MEMORANDO – DIAM – 01133 – 2021

ASUNTO: Verificación de coordenadas

En atención a la nota MEMORANDO – DEEIA-0643-2709-2021, le remitimos informe elaborado por nuestro equipo técnico, relacionado a la primera información aclaratoria del Estudio de Impacto Ambiental Categoría III **"Estudio y Diseño técnico de la Terminal de Contenedores Portuaria Automatizada"** promovido por Oferta Turística, S.A. a desarrollarse en el corregimiento de Limones, distrito de Barú, provincia de Chiriquí.

N° de Expediente: DEIA-III-F-065-2021

PROVINCIA DE CHIRIQUÍ, DISTRITO
DE BARÚ, CORREGIMIENTO DELIMONES
- "TERMINAL DE CONTENEDORES
PORTUARIA AUTOMATIZADA"

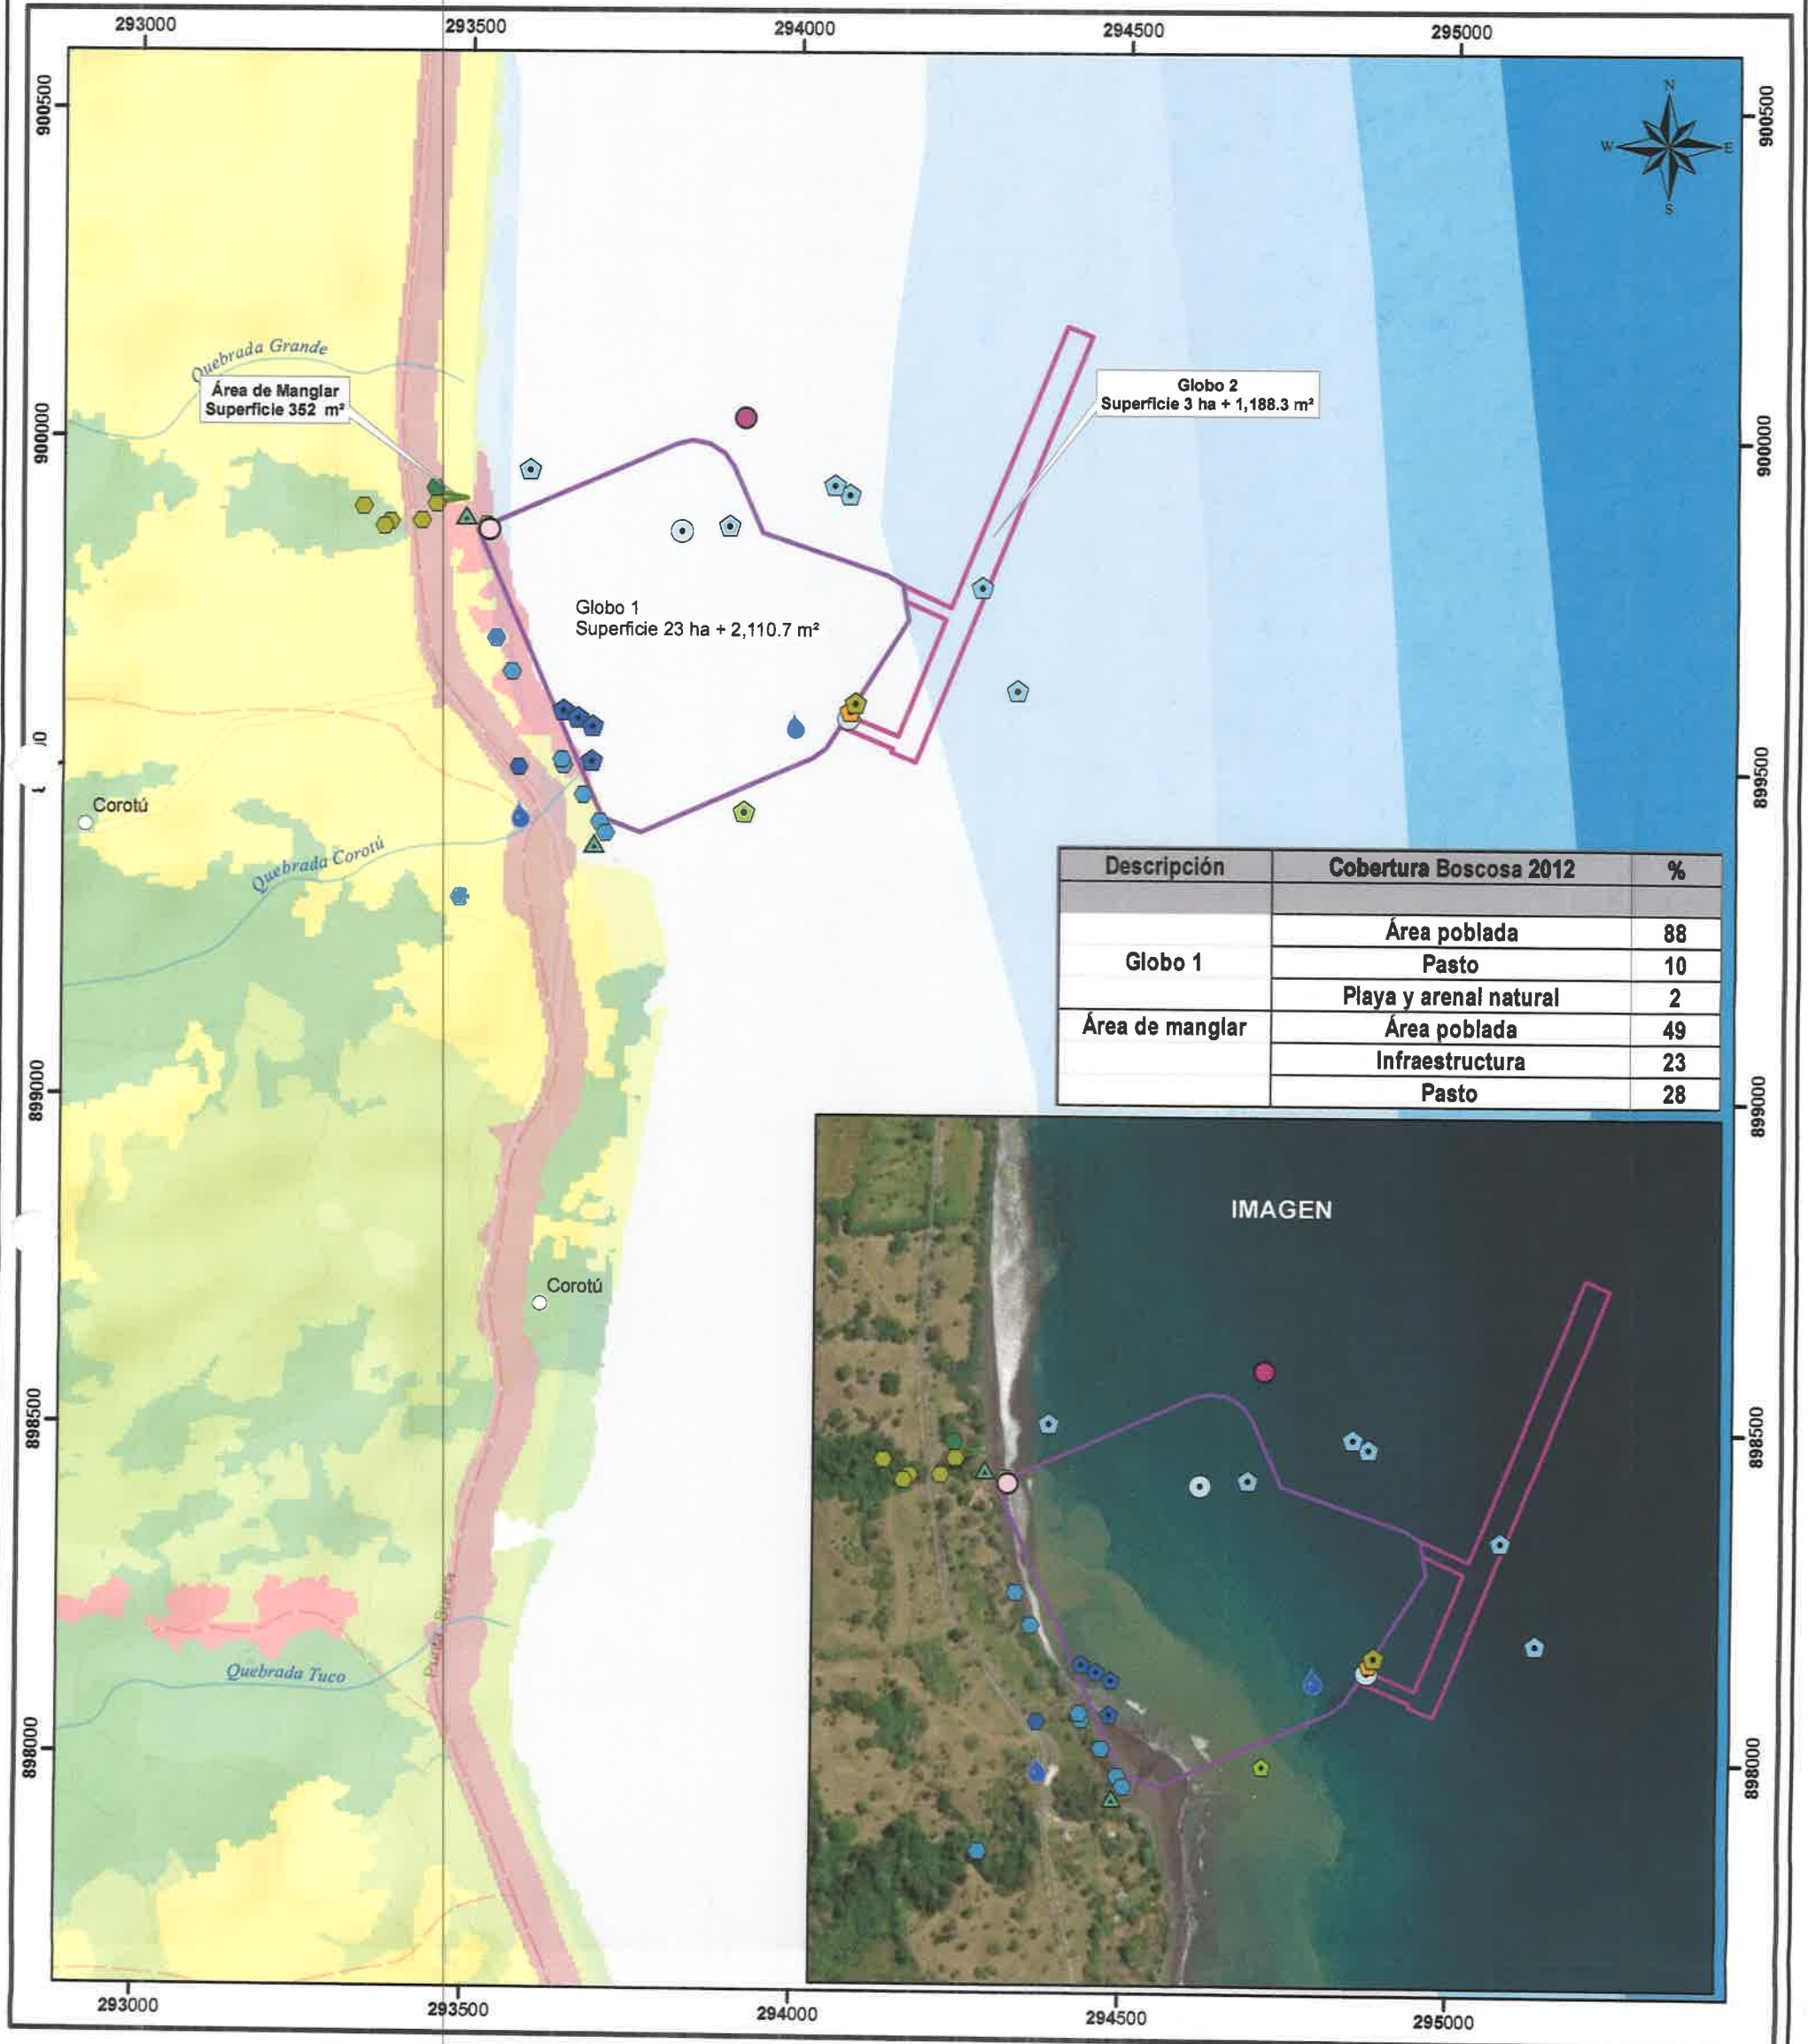
En atención al memorando **DEEIA- 0664-0510-2021**, donde solicita generar una cartografía que permita determinar la ubicación del proyecto categoría III, titulado **"ESTUDIO Y DISEÑO TÉCNICO DE LA TERMINAL DE CONTENEDORES PORTUARIA AUTOMATIZADA"**, cuyo promotor es **MARINE DEEP POST, S.A.**, le informamos que con los datos proporcionados se determinó lo siguiente:

División Política Administrativa	Cuencas Hidrográficas	Sistema Nacional de Áreas Protegidas (SINAP)	Drenaje
Provincia: Chiriquí Distrito: Barú Corregimiento: Limones	Con (1.2%) el Globo 1 se ubica en la cuenca hidrográfica 100 , Río Coto y Vecinos.	Fuera del SINAP	(desembocadura) Quebrada Grande y Corotú
Polígonos y Alineamientos	Superficie	Cobertura Boscosa y Uso de la Tierra, año 2012	Capacidad Agrológica de los Suelos
Globo 1	23 ha + 2,110.7 m ²	Área poblada (88%) Pasto (10%) Playa y arenal natural (2%)	No aplica
Globo 2	3 ha + 1,188.3 m ²	No aplica	No aplica
Área de manglar	352 m ²	Área poblada (49%) Infraestructura (23%) Pasto (28%)	No aplica

Nota:
1. Tanto los Polígonos como los datos puntuales se ubican fuera de los límites del SINAP.
2. Con (1.2%) el Globo 1 se ubica en la cuenca hidrográfica 100, Río Coto y Vecinos.
3. El polígono se dibujó en base a las coordenadas suministradas.

Imagen No 1. Comparación del área de desarrollo del proyecto preliminar y modificado.

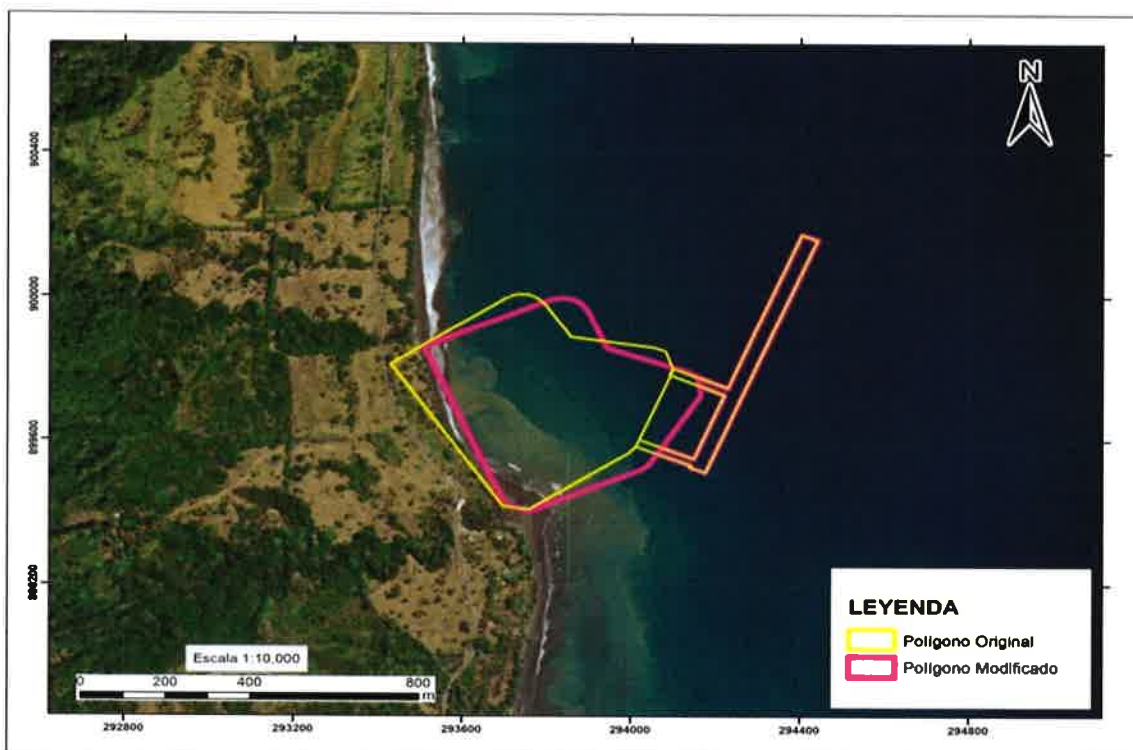
Observación No. 2:

La empresa ha modificado el polígono original de tal manera que no afecta fincas ni ningún otro tipo de propiedades dentro del polígono que había sido presentado, sin embargo, el globo No. 1 sigue siendo de 23 ha +2,112.08 m².

Se realizó una comparación en base a las coordenadas facilitadas en el estudio de impacto ambiental y la primera información aclaratoria, en el que se observa en color rosado el cambio de posición del polígono con respecto a la propuesta original (en amarillo), no obstante, la posición de la plataforma se mantiene en las mismas coordenadas propuestas.
